From 5.1, 2, e 5.1, 2, e @unknown-from-address.net>
Subject **FW: Sixhaven BAP punten - BAP 2510 - Onderwerp Speeltoestellen**
To 5.1, 2, e <Linda.De.Vries@amsterdam.nl>
Cc 5.1, 2, e 5.1, 2, e <5.1, 2, e @amsterdam.nl>
Date October 22, 2024 at 11:13:42 AM CEST

Iepbrug BAP 0909

Sixhaven BAP 0566 en BAP 2510

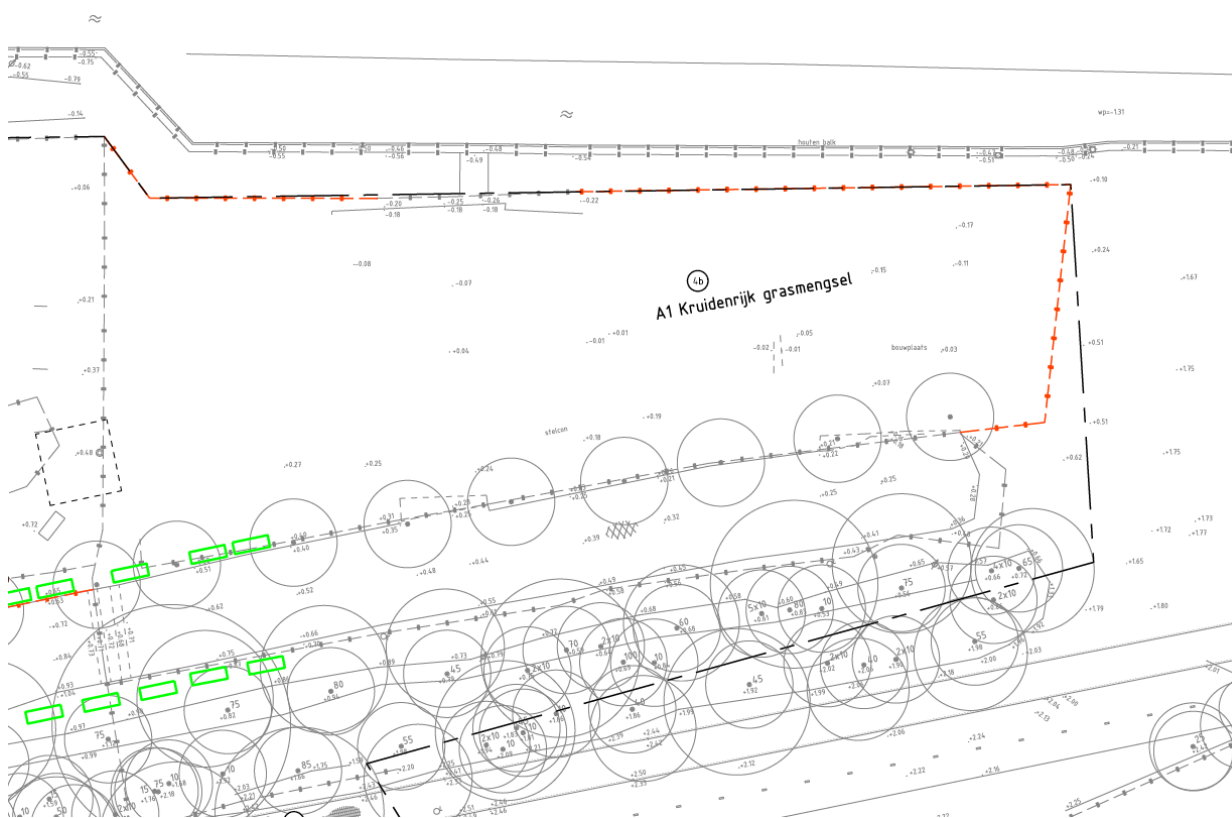
We hebben het sixhaven-ontwerp besproken in het BAP-overleg en deze punten zijn daar uit gekomen. Graag jullie reactie, dan koppel ik daarna terug aan 5.1, 2, e
